Informe Consolidado de Solicitud de Aclaraciones, Rectificaciones y/o Ampliaciones Complementario a la Declaración de Impacto Ambiental del Proyecto "Proyecto Inmobiliario Terreno Korner"

Nombre del Titular : Inmobiliaria Valle Noble S.A.
Nombre del Representante Legal : Gustavo Adolfo Guillebaldo Ugalde Jaque
Dirección : LIB.BERNARDO O HIGGINS 1186 1401 CONCEPCION

El presente Informe Consolidado de Solicitud de Aclaraciones, Rectificaciones o Ampliaciones a la Declaración de Impacto Ambiental del proyecto "Proyecto Inmobiliario Terreno Korner", contiene las observaciones generadas en virtud de la revisión de la Adenda.

Figura N°1

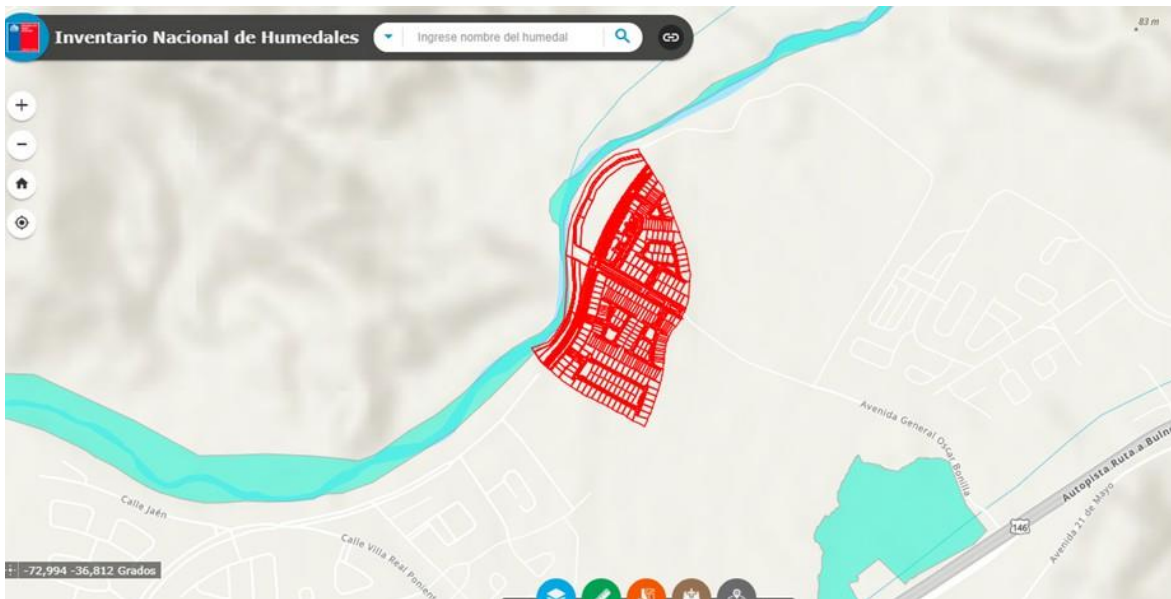
2. El titular en la respuesta 2 de la Adenda, señala que el humedal denominado bajo el código HUR-08-06-P23, se encuentra adyacente al proyecto, y utiliza la figura 1 para representarlo, sin embargo, en el polígono del proyecto no considera el enrocado de protección, que es parte del proyecto.

Además, indica lo siguiente "*El titular aclara que las partes, obras y acciones del proyecto, en su fase de construcción y operación se encuentran fuera de los límites registrados oficialmente como humedal*". Pero como se puede apreciar en las siguientes imágenes obtenidas desde el inventario nacional de humedales, se ve que el enrocado proyectado se encuentra sobre dicho humedal.

De acuerdo a lo anterior, se solicita al titular definir claramente el área de intervención de lo proyectado, con respecto al humedal y Río Andalién, reconocido en el Inventario Nacional de Humedales del MMA.

Figura N°2

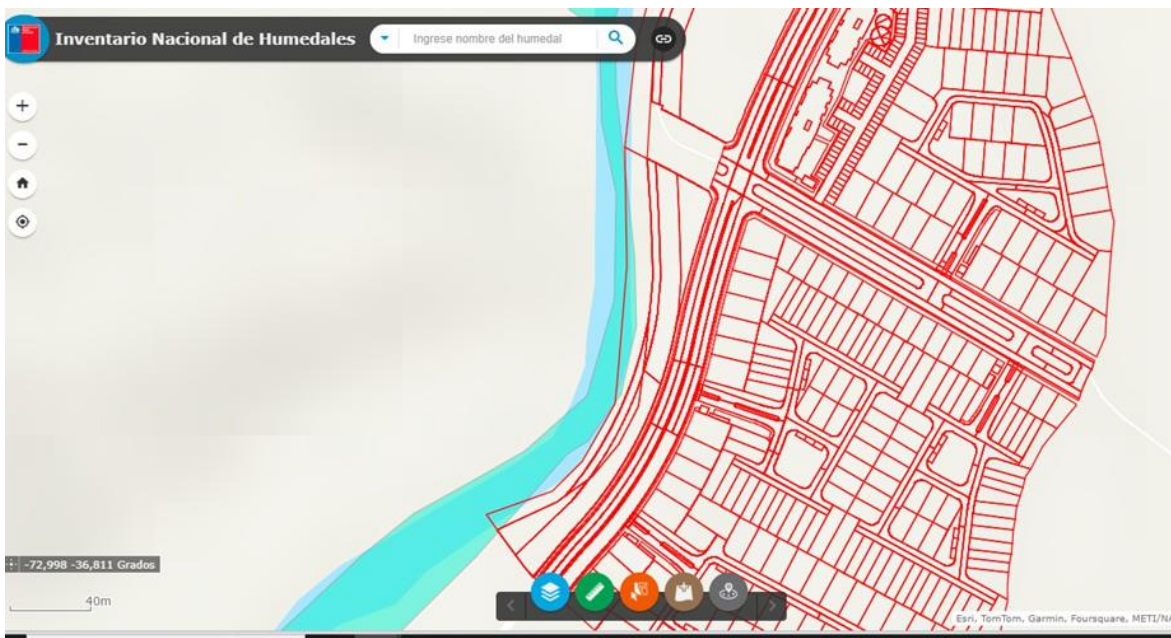
El titular también confirma esta situación con las figuras 2 y 3 de la Adenda por ende, las obras se ejecutarán sobre este humedal:

Figura N°3:

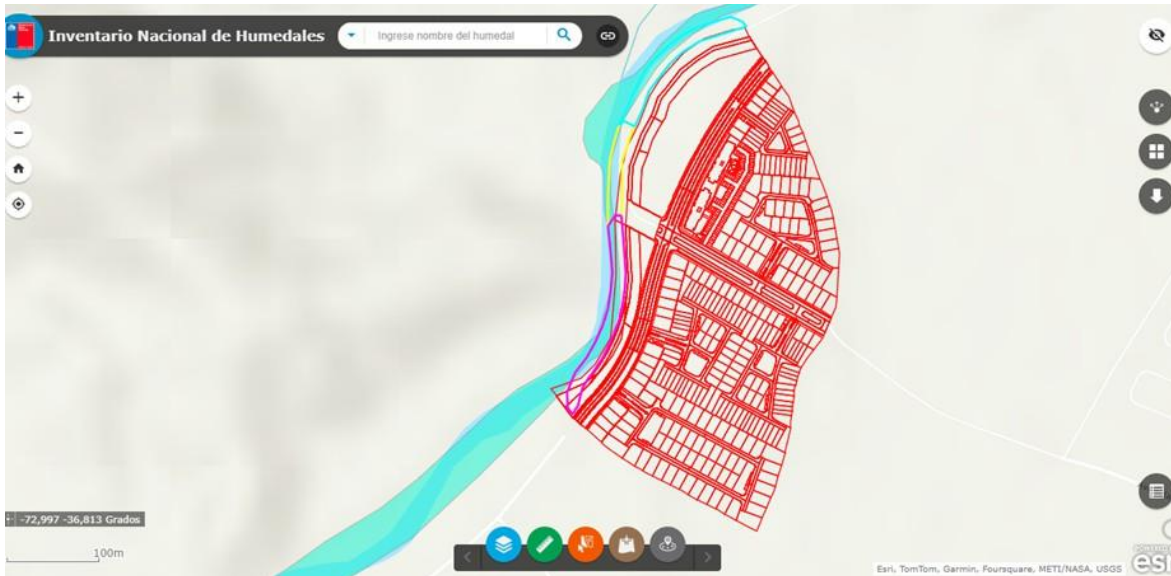
Se solicita al titular realizar un nuevo análisis ya que el enrocado proyectado se encuentra en el cauce del río Andalién, lo cual se ve reflejado en los perfiles presentados en el PAS N°157.

Además, según el KMZ adjunto en el PAS N°157, se aprecia que el enrocado se desarrolla sobre el Humedal, como se puede apreciar en las siguientes imágenes:

Por lo tanto, deberá aclarar la afirmación mencionada, así como presentar un análisis actualizado sobre la aplicabilidad del literal s), en caso que corresponda.

Figura N°5:

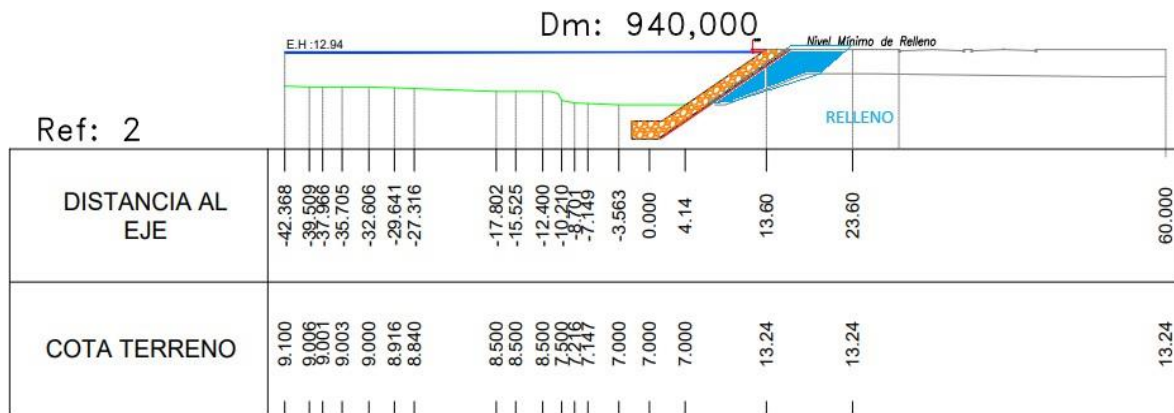
b) Existen sectores críticos donde el muro de enrocado se localiza dentro del cauce existente, principalmente en los tramos del km 580 al km 800 y del km 920 al km 1020. Ahora bien, se observa que, como solución para compensar la toma de terreno hasta el cauce y la zona de inundación, se excava y se perfila la ribera contraria, con el objetivo de no afectar el eje hidráulico del cauce. Considerando lo anterior, se solicita mayor información sobre el terreno aledaño a perfilar, el uso de suelo de zona de inundación, etc.

Figura N°6:

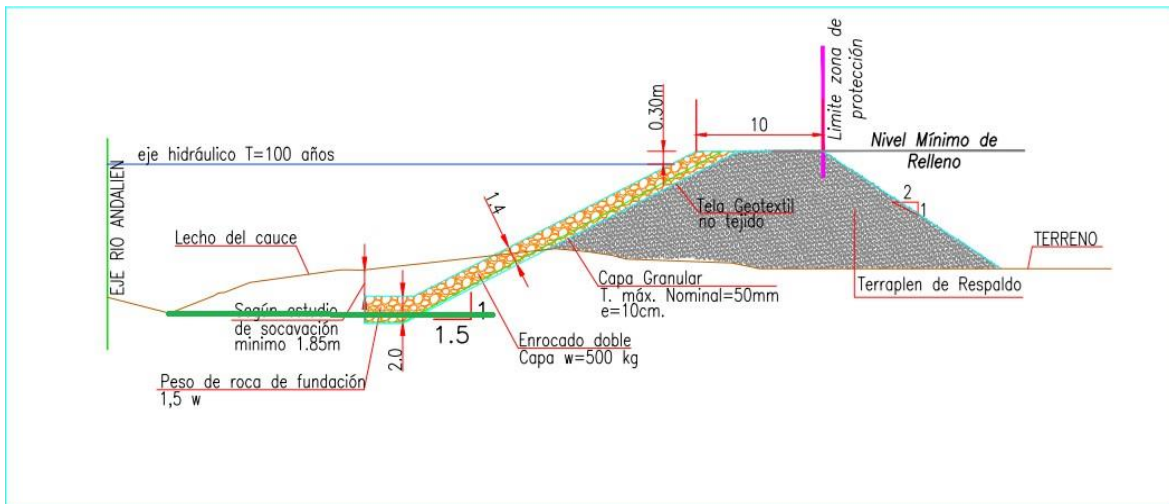
- c) Se Solicita complementar con catastro fotográfico indicando las intervenciones a generar.
- d) Se solicita las modelaciones del Río Andalién generadas con las nuevas condiciones del proyecto.
- e) Se destaca que las obras propuestas no deben disminuir la capacidad hidráulica del cauce, ya que en la actualidad, con los frentes de mal tiempo que afectaron la zona, se generaron problemas en terrenos aguas arriba del sector de las obras.
- f) Se reitera la observación correspondiente a que la fundación del enrocado debe ubicarse abajo la cota del lecho del cauce más bajo, según batimetría, y considerar el estudio de socavación. Se genera esta observación porque se observa en los planos el detalle que no cumple este requisito.
